VYSVĚTLENÍ ZADÁVACÍ DOKUMENTACE Č. 2

Název zadavatele:	**Město Kolín**	**Vodohospodářské sdružení Kolín**
Sídlo zadavatele:	Karlovo náměstí 78, 280 12 Kolín	Havelcova 70, 280 02 Kolín III
IČO:	00235440	61882976
Osoba oprávněná jednat za zadavatele	Mgr. Iveta Mikšíková, I. místostarostka	Mgr. Michael Kašpar, předseda rady svazku, Mgr. Martin S. Charvát, místopředseda rady svazku
Název veřejné zakázky:	**Rekonstrukce ul. Okružní mezi ul. Ovčárecká a ul. Veltrubská, Kolín V – kanalizace, komunikace, vodovod, veřejné osvětlení a sadové úpravy**

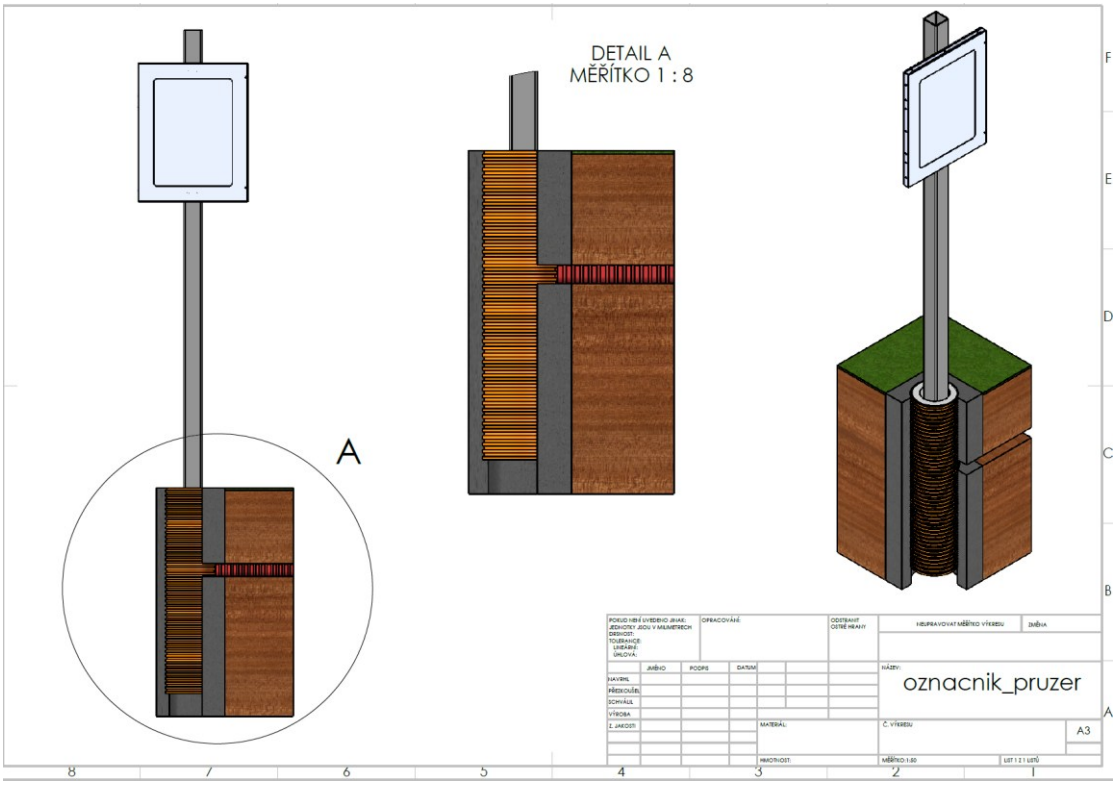
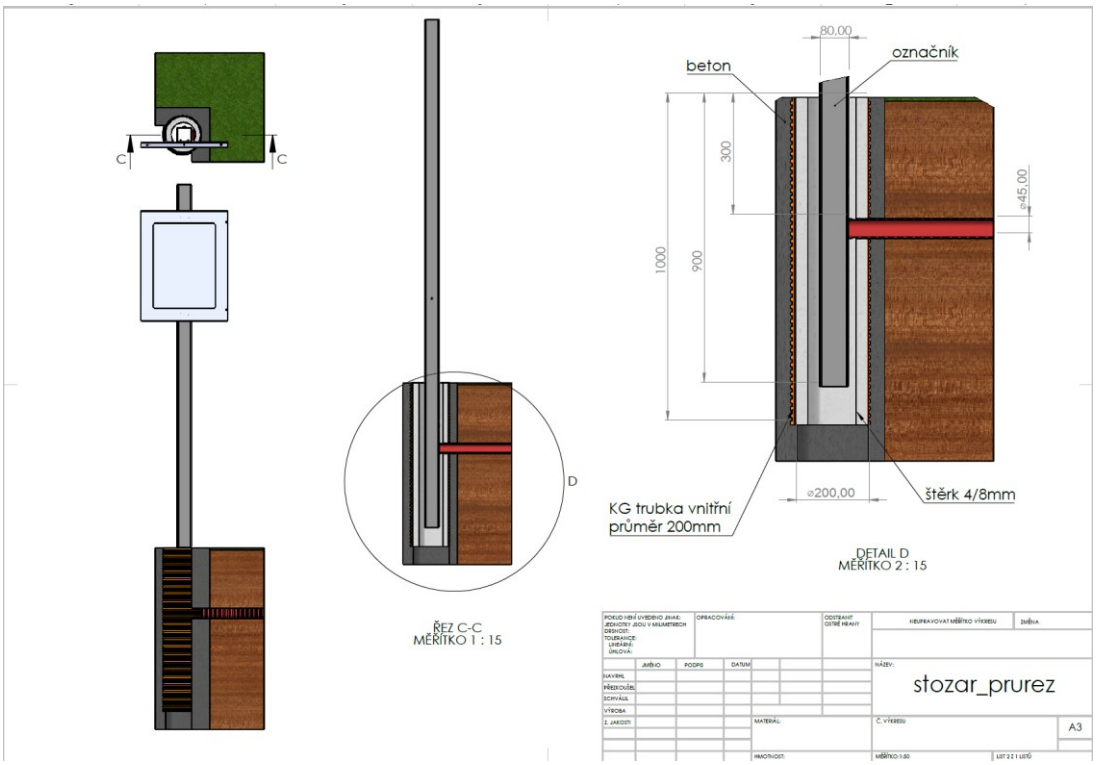
13082025 Dodávka a montáž elektrického označníku BUS

Jedná se o přípravu na osazení elektrického označníku, dodání a montáž zajistí investor stavby.
